## Projet de construction d'un ensemble immobilier mixte

### Mémoire en réponse

*suite à l'avis de la Mission Régionale d'Autorité environnementale (M.R.Ae) Ile-de-France n°APJIF-2023-053 en date du 10 octobre 2023*

**Mai 2024**

Figure 1 : Modélisation des concentrations en PM2.5 zoomée sur le projet – Situation Projetée 2026

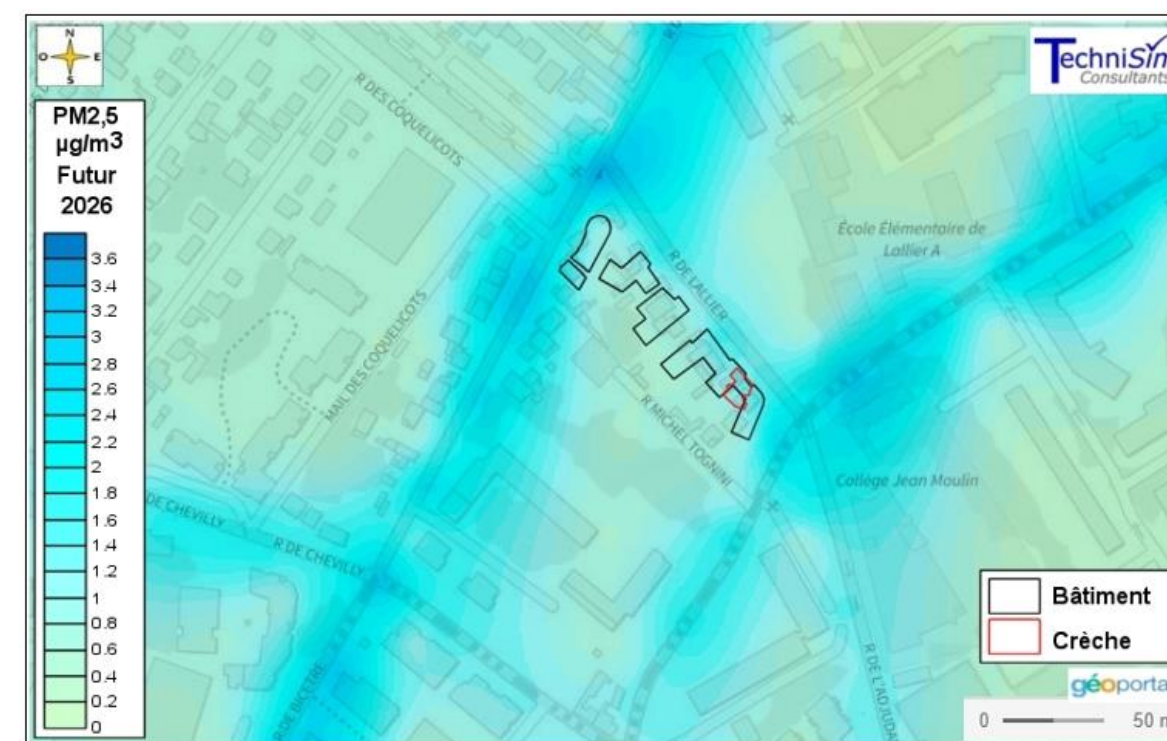
- Caractériser par une modélisation de leurs effets l'efficacité des mesures d'évitement et de réduction des impacts prévues*

Des cartographies zoomées sur le projet ont été produites afin de visualiser précisément l'impact du retrait des bâtiments par rapport à la route et de la localisation de la crèche en cœur d'îlot plutôt qu'en bordure des voies très fréquentées (rue de Bicêtre et rue Paul Hochart) (cf. figures suivantes).

Il est possible d'observer que la mise en œuvre du retrait constructif induit une diminution de l'exposition des logements à la pollution atmosphérique émise par le transport routier de la rue de Bicêtre comparativement à une construction en bordure de parcelle sans retrait. Les diminutions de concentrations calculées pour le retrait appliqué sont de l'ordre de -10 % pour le NO<sub>2</sub>, -17 % pour les PM10 et -29 % pour les PM2.5.

Par ailleurs, comme il est possible de l'observer sur cartographies précédentes, les concentrations en polluants côté cœur d'îlot sont plus faibles que celles côté rue, ainsi, localiser les prises d'air côté cours permet de introduire de l'air moins pollué dans les logements comparativement à une prise d'air côté rue.

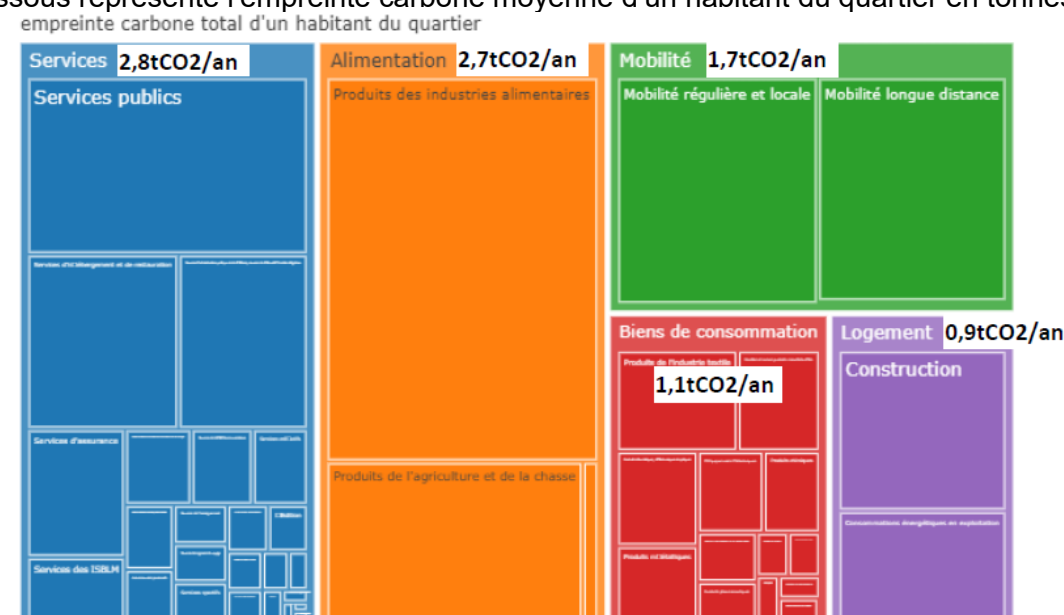
« L'Autorité environnementale recommande de produire un bilan carbone de l'ensemble de l'opération, incluant les phases de démolition et reconstruction permettant ainsi d'étayer l'affirmation selon laquelle le bilan est positif en matière d'émissions de gaz à effets de serre. »

Sur l'ensemble du périmètre d'études le score carbone présente un gain de 16% par rapport à la référence. En sortant la mobilité, sur laquelle nous n'avons pas de leviers d'optimisation, le projet présente un score carbone de 23% moins émetteur qu'un quartier de référence RE2020 avec des seuils 2022.

Nous pouvons notamment voir que les réductions principales d'émissions ont lieu dans la zone d'influence directe la maîtrise d'ouvrage du projet, à savoir la partie bâtiment.

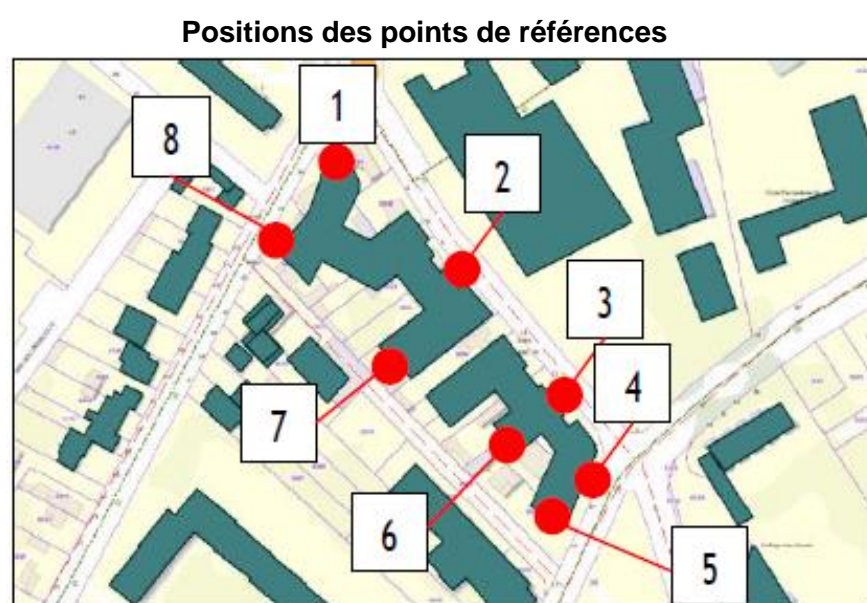
- caractériser les gains attendus du fait de la mise en œuvre des mesures de réduction des impacts du bruit routier,
- compléter l'étude par des éléments permettant de caractériser les niveaux sonores auxquels la crèche sera soumise, et définir le cas échéant des mesures de réduction spécifiques pour cet établissement sensible,
- prévoir, au titre du suivi après réalisation du projet, une campagne de mesures permettant de vérifier l'effectivité des mesures de réduction du bruit pour les logements et la crèche et mettre en œuvre si nécessaire des mesures correctives. »

Le bureau d'étude Acoustique et Conseils a modélisé les niveaux sonores projetés (état futur avec projet) afin d'intégrer le nouveau positionnement de la crèche. Les points de mesures sont indiqués sur le schéma suivant :

Dans les situations projetée et cumulée, le point 3 correspond à la façade de la crèche donnant côté rue de Lallier et le point 6 correspond à la façade de la crèche donnant sur la rue Michel Tognini.

Aux points les plus exposés nous n'observons pas d'augmentation significative du niveau sonore (68 à 69 dBA) pour les façades donnant rue de Lallier. Un niveau de bruit de fond en provenance de l'extérieur de 35 dB(A) est visé dans les logements pour les pièces les plus sensibles en période diurne et 30 dB(A) en période nocturne.
